TRANS/WP.29/GRE/2002/4/Rev.1  
17 juillet 2002

Forum mondial de l'harmonisation des règlements  
concernant les véhicules (WP.29)

PROPOSITION DE PROJETS D'AMENDEMENTS (COMPLÉMENT 2  
À LA SÉRIE 2 D'AMENDEMENTS) AU RÈGLEMENT N° 10

(Compatibilité électromagnétique)

Figure 1. Distribution comparée entre l'essai simplifié et l'essai 10m/3m sur la bande FM élargie (véhicules avec antenne aux normes européennes)

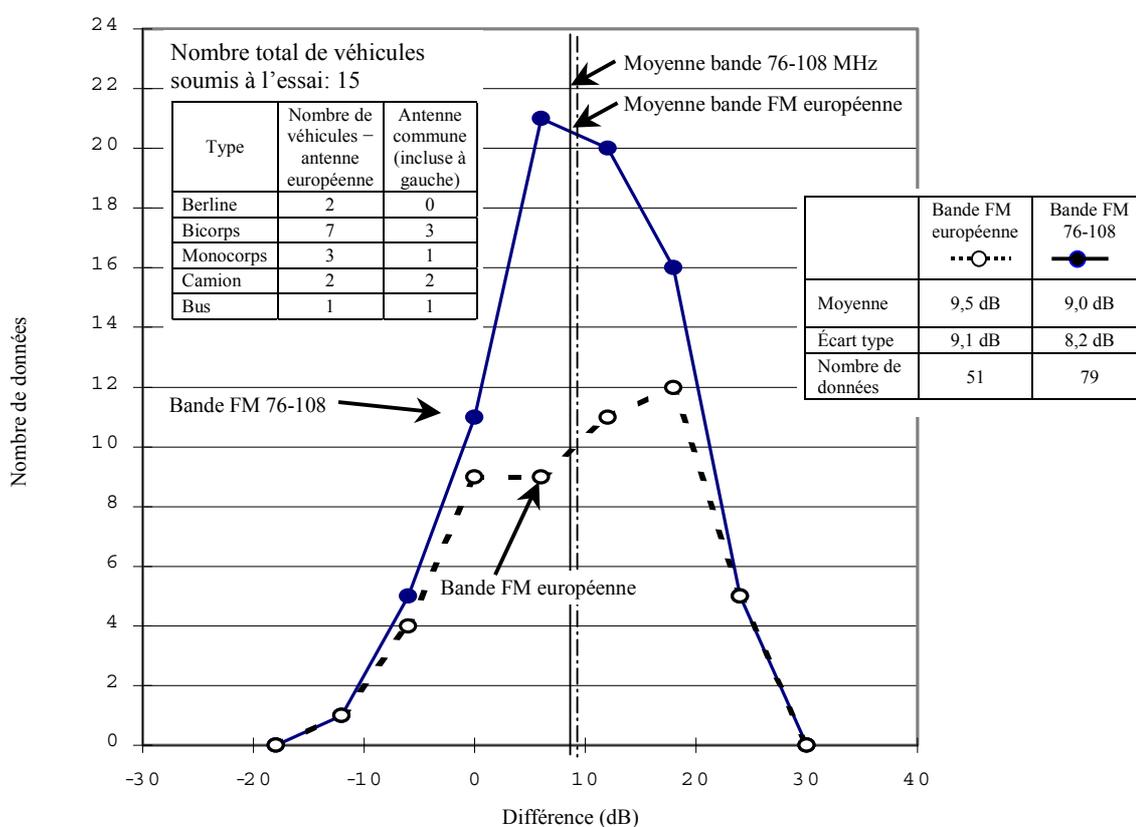
Des essais ont été exécutés sur 15 véhicules équipés d'une antenne aux normes européennes. La figure 1 indique le niveau de corrélation entre les résultats de l'essai simplifié obtenus en utilisant la bande FM actuelle et ceux obtenus avec la bande modifiée (76-108 MHz). Les données de corrélation ont été déterminées par calcul du reste de [A] différence entre la valeur mesurée et la valeur limite selon l'essai 10m/3m, après soustraction de [B] différence entre la valeur mesurée et la valeur limite selon l'essai simplifié. Il n'a pas été observé de différences notables dans les distributions des données, valeurs moyennes et écarts types entre les deux bandes de fréquences.

3. Les données de corrélation ont été classées par paliers de 6 dB, et la fréquence a été reportée comme valeur médiane pour chaque palier.
4. Les données de la figure 1 ont été obtenues sur des véhicules équipés d'une antenne aux normes européennes sur toute la bande 76-108 MHz (n = 79) et sur la bande FM européenne actuelle (n = 51). La distribution des données est indiquée sur le graphique, ainsi que les valeurs moyennes et les écarts types.

Figure 2. Distribution comparée entre l'essai simplifié et l'essai 10m/3m sur la bande FM élargie (véhicules avec antenne aux normes japonaises)

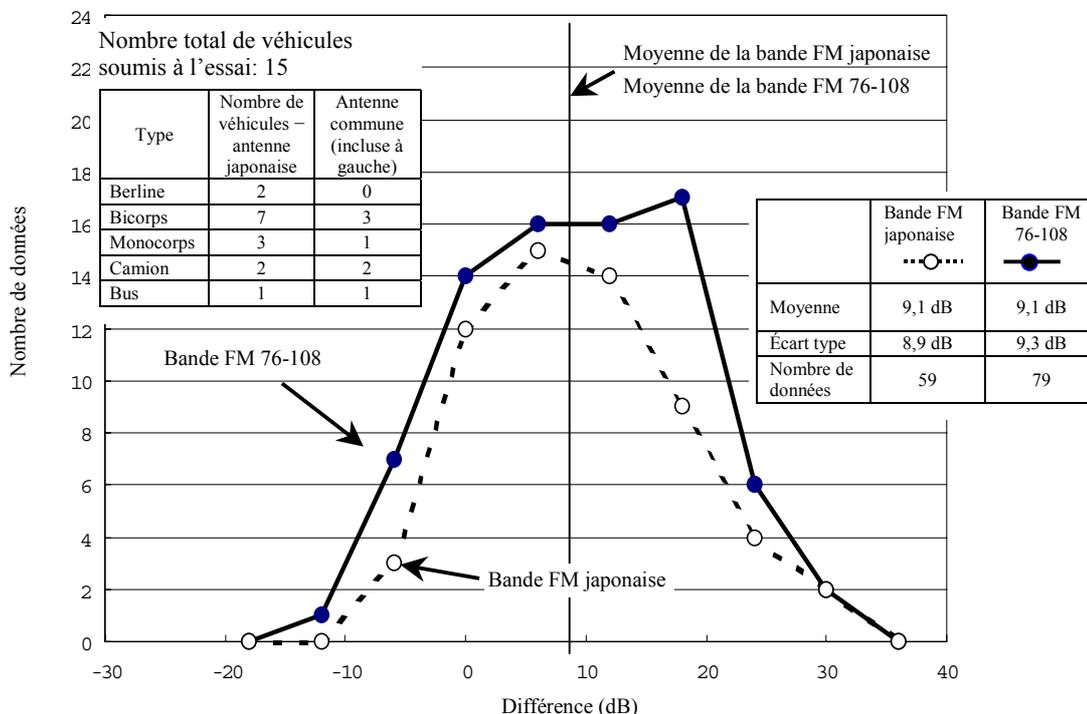
Des essais comparables ont été exécutés sur les 15 mêmes véhicules, mais équipés cette fois d'une antenne aux normes japonaises. La figure 2 indique le niveau de corrélation entre les résultats de l'essai simplifié obtenus en utilisant la bande FM japonaise et ceux obtenus avec la bande modifiée (76-108 MHz) pour ces véhicules. Dans ce cas non plus, il n'a pas été observé de différence notable en ce qui concerne les distributions de données, les valeurs moyennes et les écarts types entre les deux bandes de fréquences.

Les données de la figure 2 ont été obtenues sur les mêmes véhicules, mais équipés cette fois d'une antenne aux normes japonaises sur toute la bande 76-108 MHz (n = 79) et sur la bande japonaise actuelle (n = 59). La distribution des données est indiquée sur le graphique, ainsi que les valeurs moyennes et les écarts types.

Figure 3. Distribution comparée entre l'essai simplifié et l'essai 10m/3m sur la bande FM correspondant aux normes de l'antenne

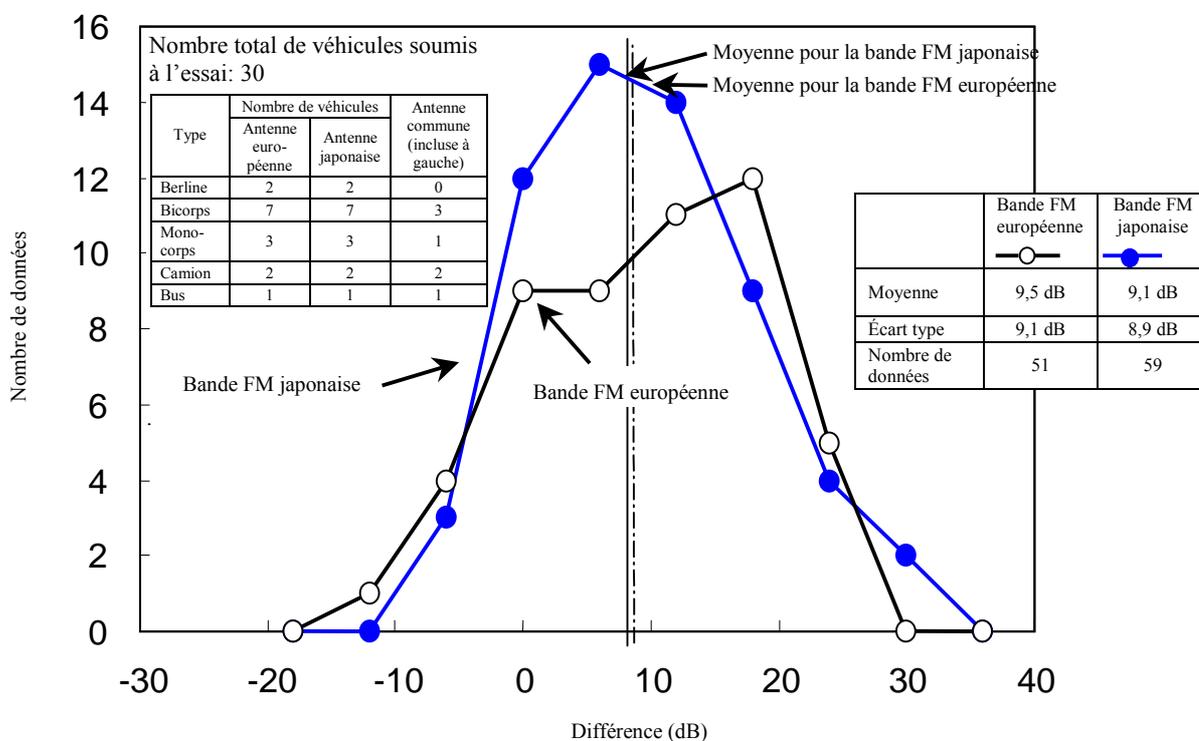
En outre, le Japon avait déjà confirmé précédemment que des données identiques pouvaient être obtenues avec des antennes aux normes japonaises sur la bande 76-90 MHz et des antennes aux normes européennes sur la bande 88-90 MHz. Ces résultats avaient été signalés au GRE à sa quarante-huitième session dans le document TRANS/WP.29/GRE/2002/4 (fig. 3).

La figure 3 compare les résultats de mesures sur la bande FM japonaise avec une antenne aux normes japonaises, et les résultats sur la bande européenne avec une antenne aux normes européennes.
